Elektrische installaties op laagspanning en op zeer lage spanning (Boek 1 - KB 8/09/2019) - Algemene Directie Energie

📍 Plaats van het onderzoek: PHILIPPE DESTRYKERLAAN 13 1601 SINT-PIETERS-LEEUEW België

📄 Aard onderzoek: Inspectiebezoek voor verkoop oude installatie (Boek 1 8.4.2)

BESLUIT : NIET CONFORM

Bord 1

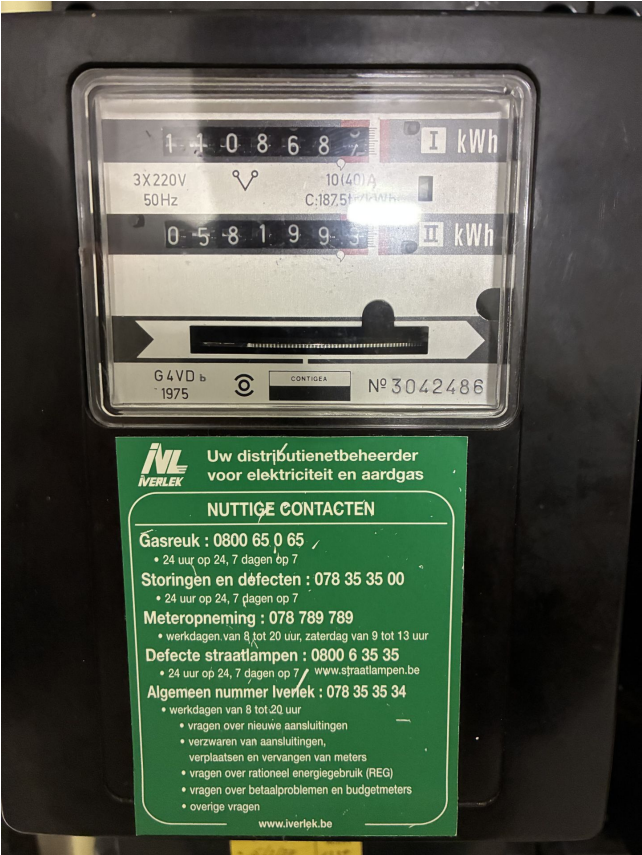
Les tableaux de répartition et de manoeuvre dans des lieux domestiques doivent être de classe I ou II. (Livre 1, Sous-section 5.3.5.1.)

Les tableaux de répartition et de manoeuvre dans des lieux domestiques doivent être munis d'une porte (Livre 1, Sous-section 5.3.5.1.)

Le tableau de répartition et de manoeuvre doit être remplacé; le degré de protection contre les chocs électriques par contact direct est insuffisant. (Livre 1, Sous-section 4.2.2.3./5.3.5.1.)

Les parties actives nues et accessibles dans le tableau de répartition et de manoeuvre sont insuffisamment protégées. (Livre 1, Sous-section 4.2.2.3./5.3.5.1.)

Les ouvertures non utilisées du tableau de répartition et de manoeuvre (entrée de câbles, plaque de protection....) doivent être obturées correctement. (Livre 1, Sous-section 4.2.2.3./5.3.5.1)

L'identification des tableaux de répartition et de manoeuvre au moyen de repérages individuels (claire, bien Le numéro d'identification unique du tableau de répartition et de manoeuvre est manquant. (Livre1, Sous-section 3.1.3.3.)

L'indication de la tension d'alimentation sur les tableaux de répartition et de manoeuvre est manquante. (Livre 1, Sous-section 3.1.3.3.)

L'introduction des conducteurs et câbles électriques dans le tableau de répartition et de manoeuvre doit être effectuée selon les règles de l'art. (Livre 1, Sous-section 5.2.9.3./5.2.9.5.)
